## Werkverslag 7 voor project: Priorijlaan 34/ Zeedijk 365 | 8430 Middelkerke (BE)

### 1071LMB - Priorijlaan 34/ Zeedijk 365

renovatie dakterras

Nummer: 1071LMB-7

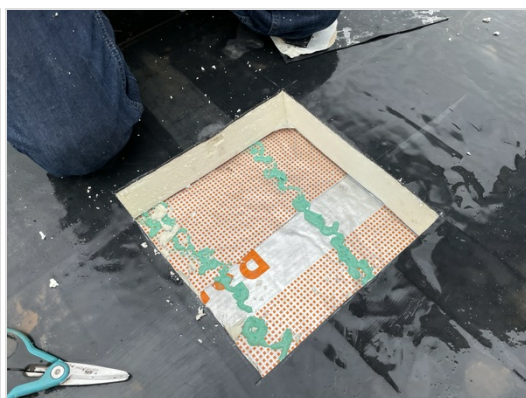
Sondering 1 (op de hoek voor de luifel); Zowel doorheen de bovenste als de onderste isolatieplaat wordt een deel weggesneden tot op het dampscherm op de betonplaat. Er wordt geen water of oude sporen van water tussen of onder de isolatielagen vastgesteld.

Sneede 2 (sneede bij betonsokkel); sneede doorheen de dakdichting; er wordt geen water onder de dakdichting vastgesteld.

Sondering 2 (op de hoek van de gevel bij de schouw); zowel doorheen bovenste als onderste isolatieplaat. Er wordt geen water vastgesteld op het dampscherm op de betonplaat. Een beperkte vaststelling van water op het bovenste dampscherm.

Gezien er geen water (of oude sporen van vocht) op het bitumineuze dampscherm wordt waargenomen hoeft de opbouw niet uitgebroken te worden.

De AN zal twee verluchtingskappen voorzien enkel voor de bovenste isolatieplaat zodat eventueel restvocht kan verdampen.
